改善箇所説明図

非常口ドアロック装置

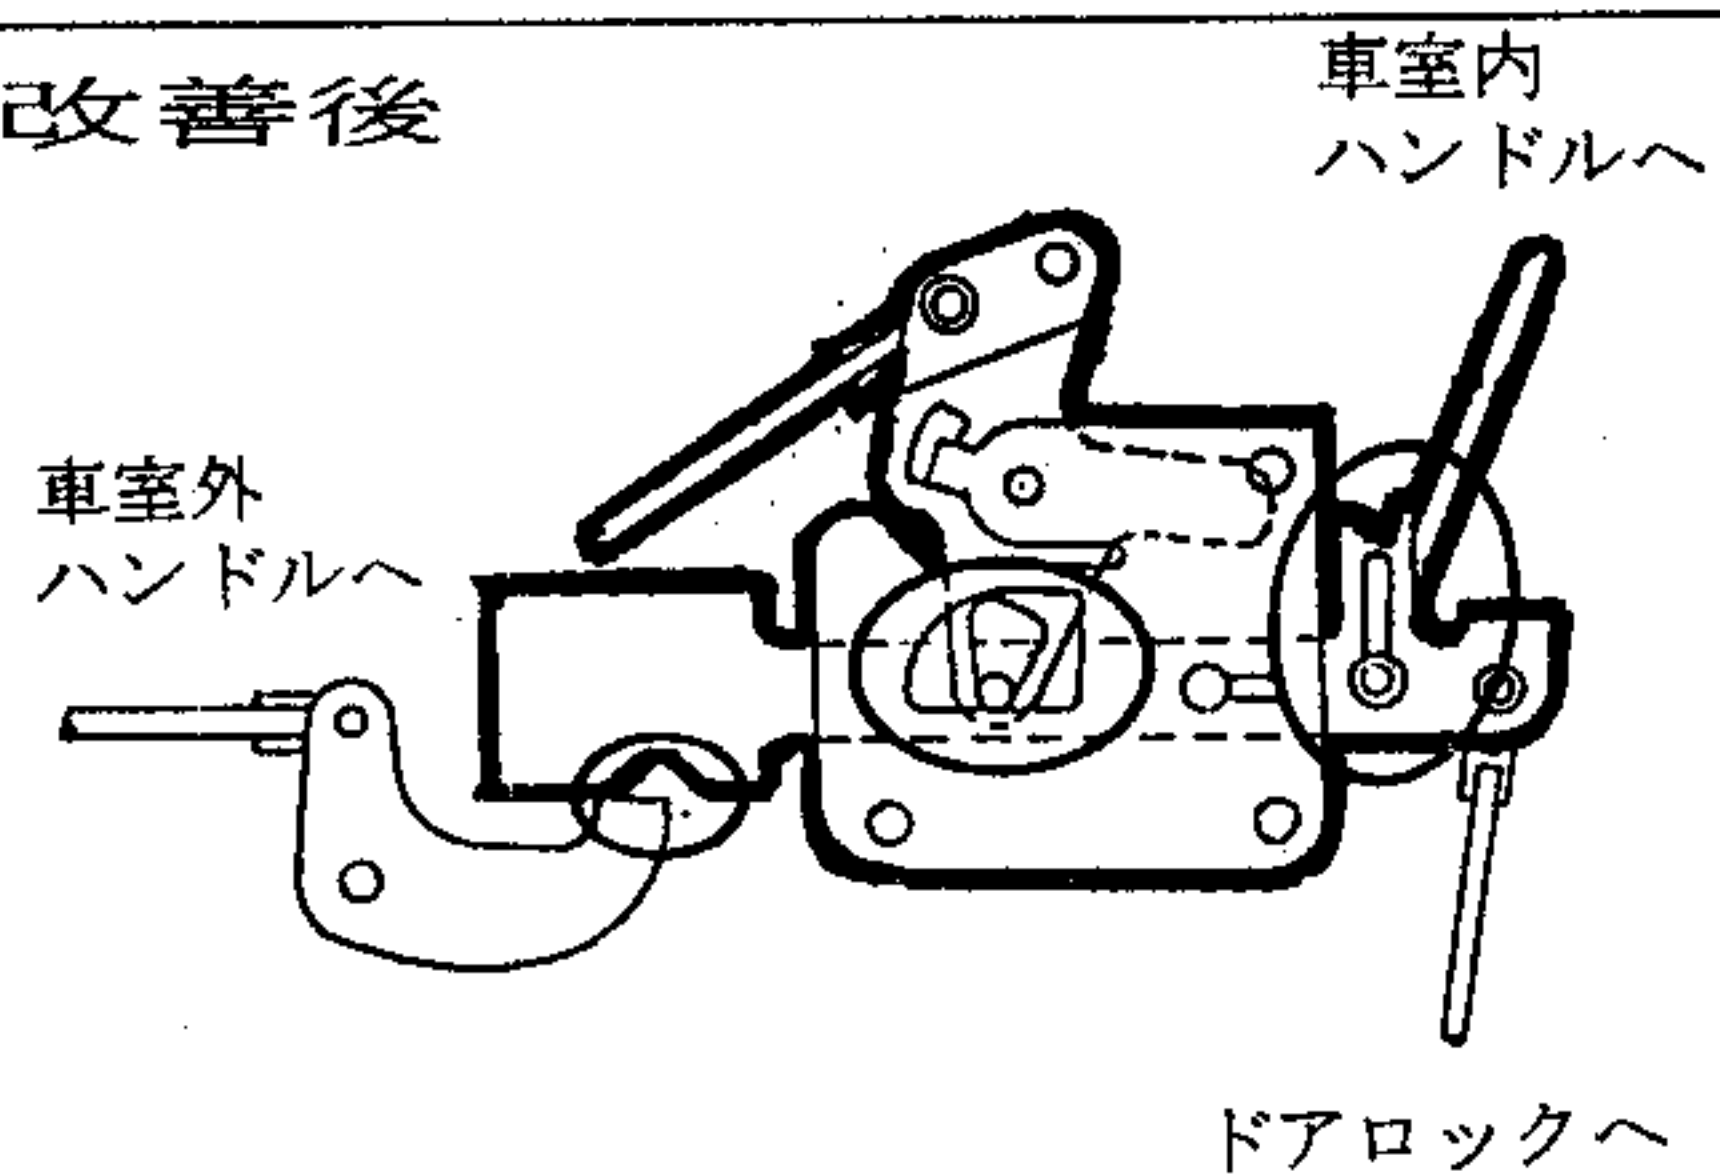
全車両、ドアロック装置の作動を確認し、施錠した状態で非常口が開かないものは正規のドアロック装置と交換する。

識別：黄色のペイントをモデルナンバープレートに左横に塗布する。
